Sujet:[INTERNET] A l'attention de Mr le commissaire enquêteur du projet éolien d'Epuron à St Maurice la Clouère

Date :Wed, 14 Nov 2018 14:34:56 +0100

Cartographie 85 : Indices de la saturation visuelle du grand paysage autour du village de Saint Secondin- Analyse cartographique

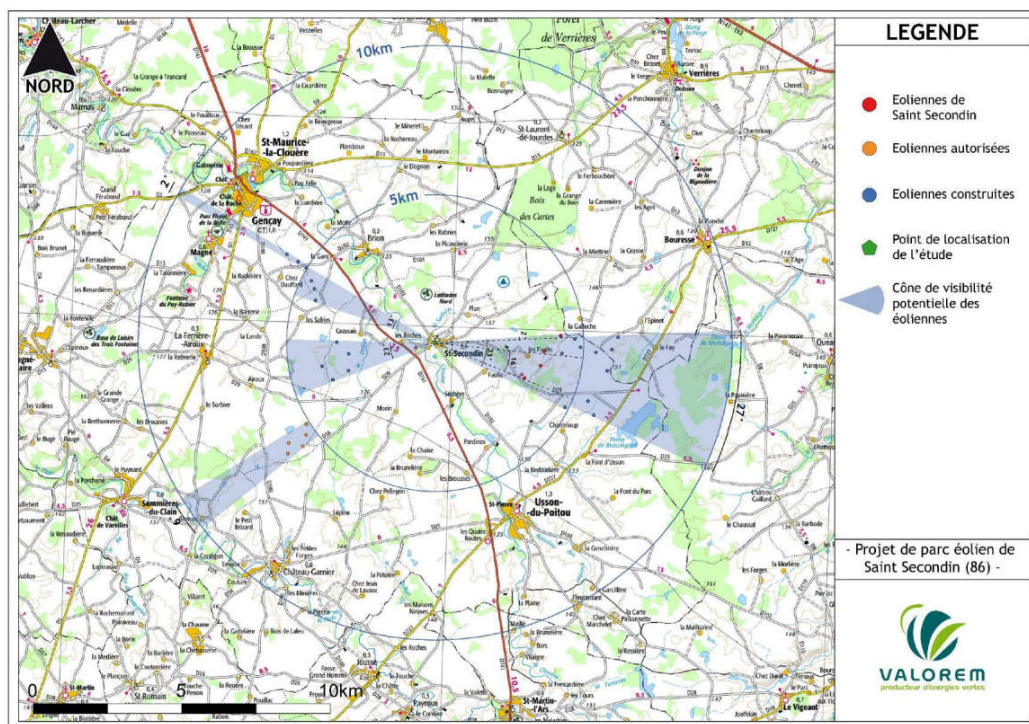
Egalement on relève que l'extension du parc Valorem d'Usson Bouresse n'est pas, elle non plus, prise en compte, il est vrai que le projet de St Secondin (page 254) ne tient pas compte des projets en cours et ne considère que les seules éoliennes autorisées ou construites:

Je vous adresse en fichier joint mon courriel concernant le projet d'usine éolienne de Vernon abordant cette question de saturation visuelle éolienne en pays gencéen et limitrophe, l'une des raisons pour lesquelles kje m'oppose à toute implantation d'usine éolienne.
